川内原子力発電所 1号炉及び2号炉
玄海原子力発電所 3号炉及び4号炉

審査資料の品質確保について

2023年3月17日
九州電力株式会社

第1103回審査会合資料
P42抜粋

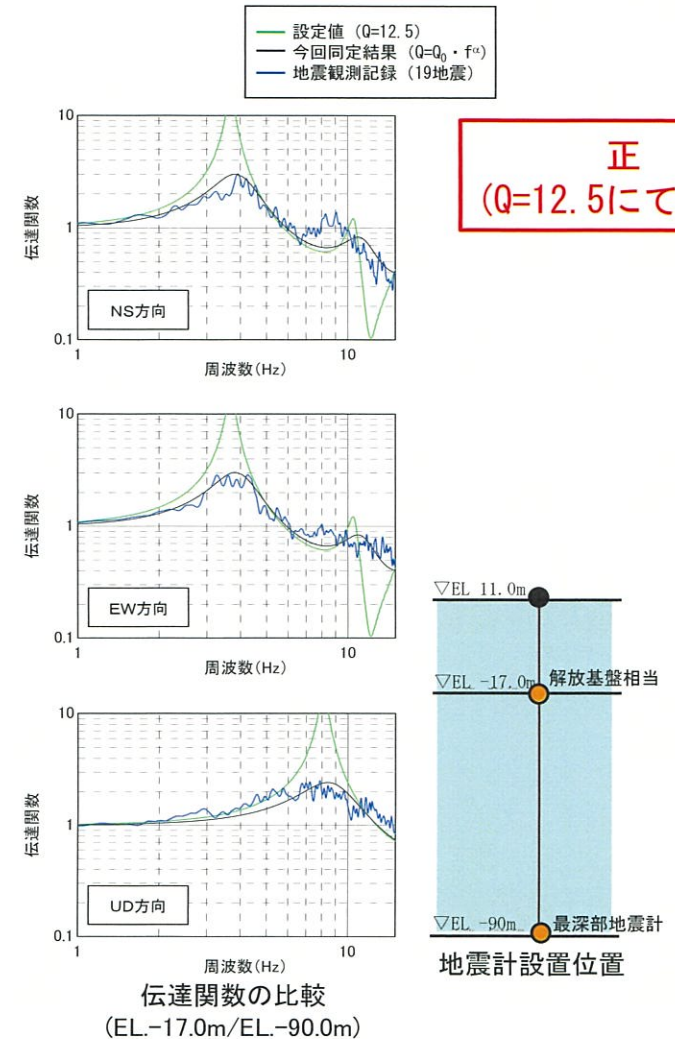
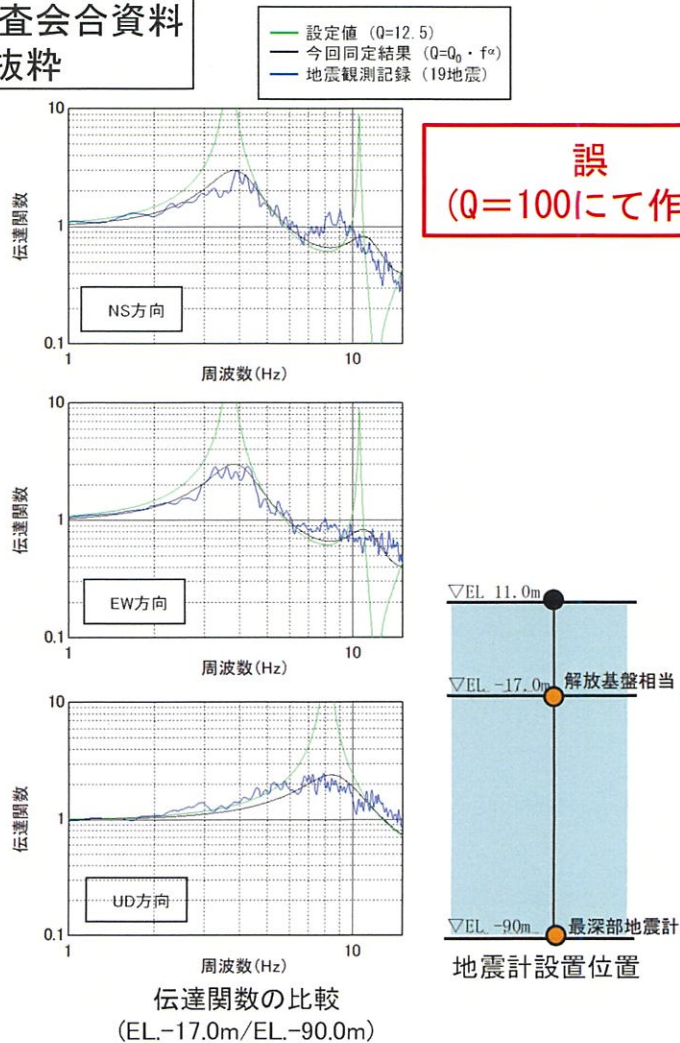
○データの取り違い：既存の伝達関数の図面の軸を変更する際、Q=12.5のデータを掲載すべきところ、誤ってQ=100のデータを用いて掲載した。

第1026回審査会合資料 P89抜粋

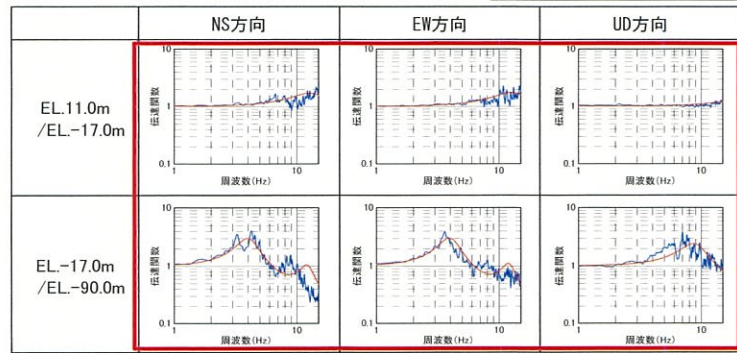
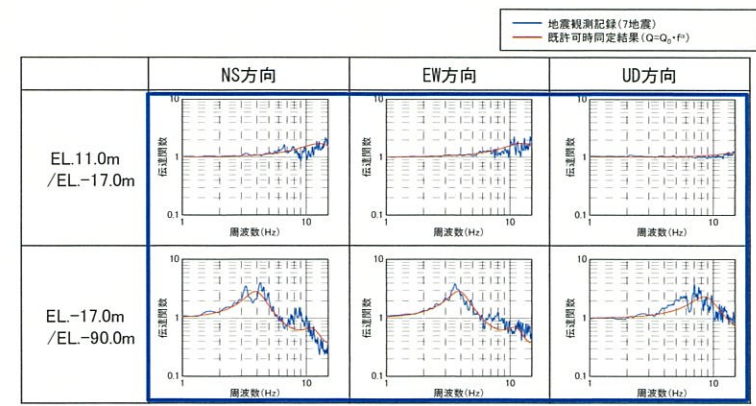
○データの取り違え：既存の伝達関数の図面の編集を行う際、既許可で説明した結果を掲載すべきところ、誤って既許可当時の検討段階の結果を用いて掲載した。

誤（既許可検討段階の同定結果）

正（既許可で説明した同定結果）

第1026回審査会合資料 (資料2-2) P87

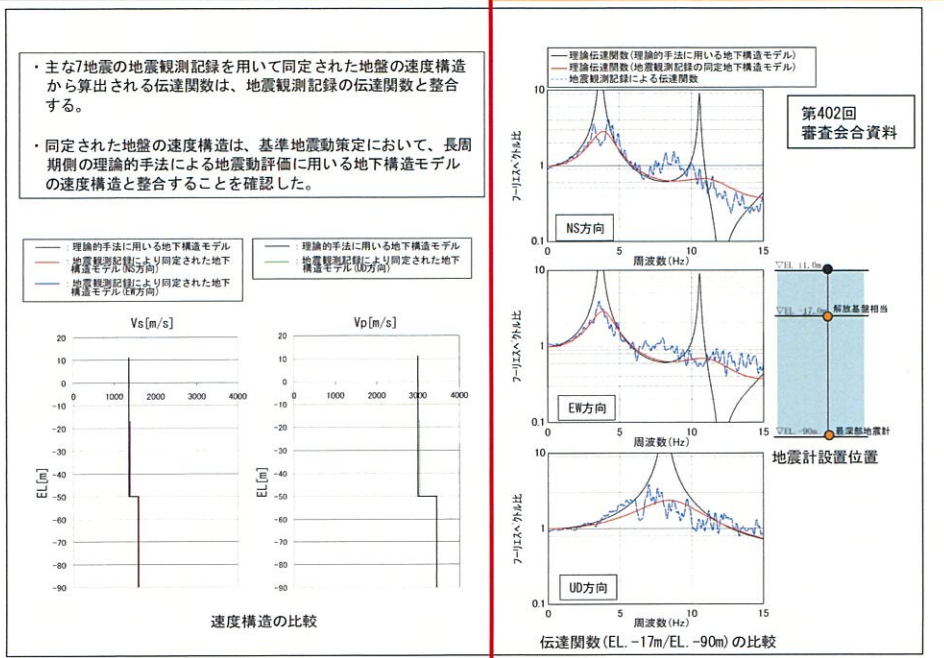
- ① 既許可審査にて掲載していた伝達関数 (EL. -17.0m/EL. -90.0m) について、黒線 (Q=100の結果) を削除するとともに、線形軸から対数軸へ変更
- ② 委託報告書にあった伝達関数 (EL. 11.0m/EL. -17.0m) について、黒線 (Q=100の結果) を削除するとともに、線形軸から対数軸へ変更

第1026回審査会合資料 (資料2-2) P89

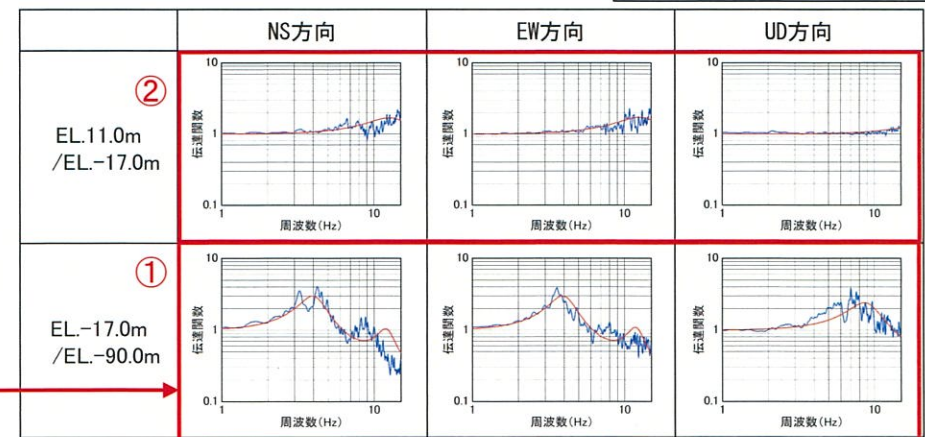
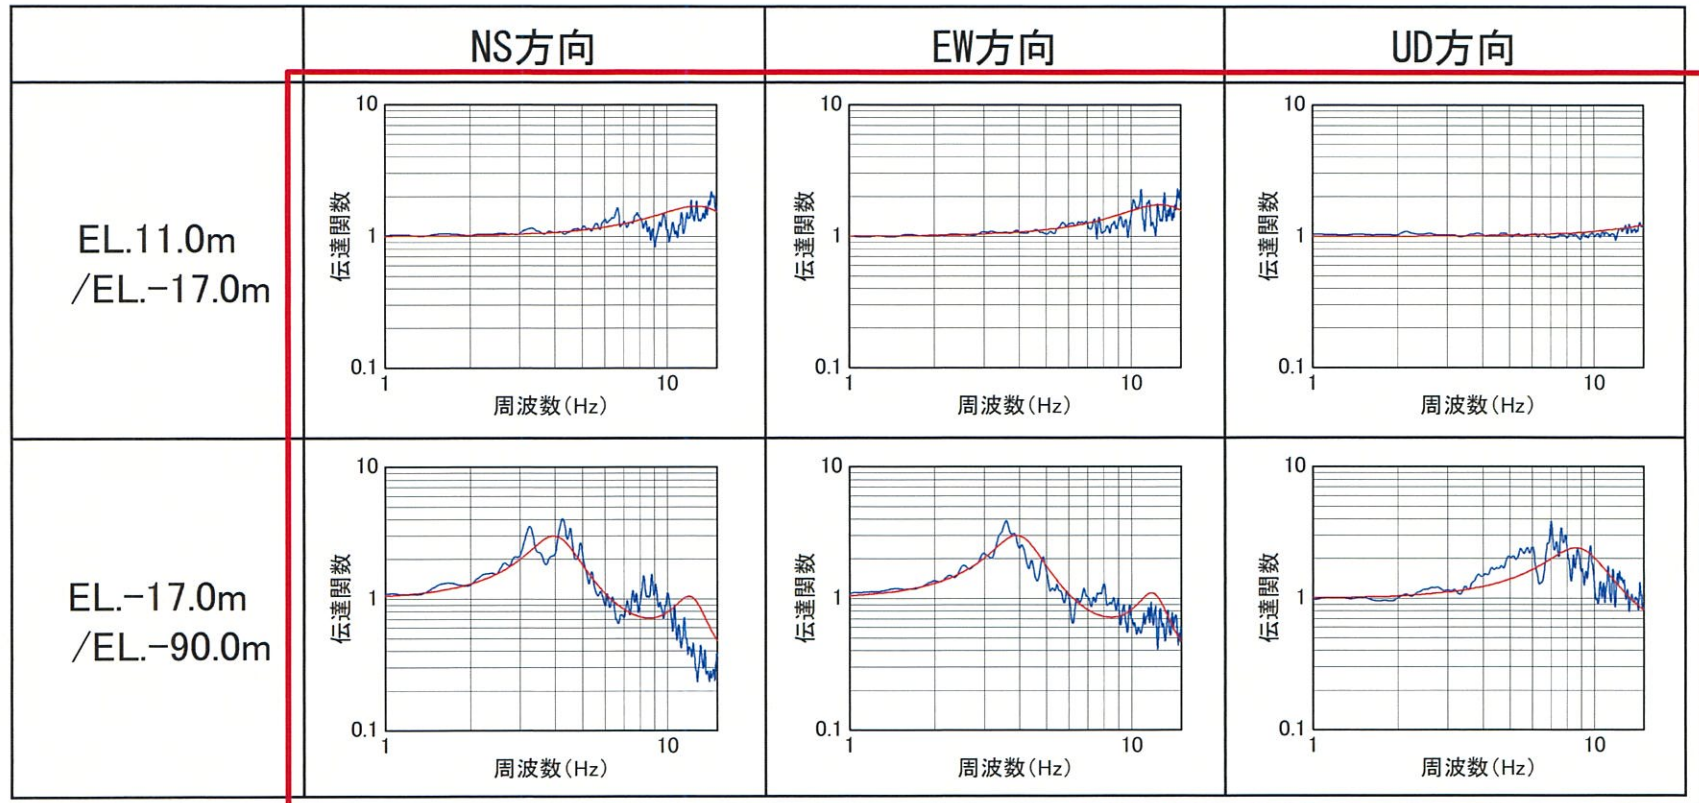
作業を実施する担当者は、既許可に掲載した図面を編集するために2013年度のファイルを探し作業を実施した。

その際、既許可検討段階の図面と既許可に掲載した図面を間違えて、軸変更及びQ=100の理論伝達関数の実線の削除を行った。

赤線 : 2013年10月2日作成
 黒線 : 2013年 9月9日作成
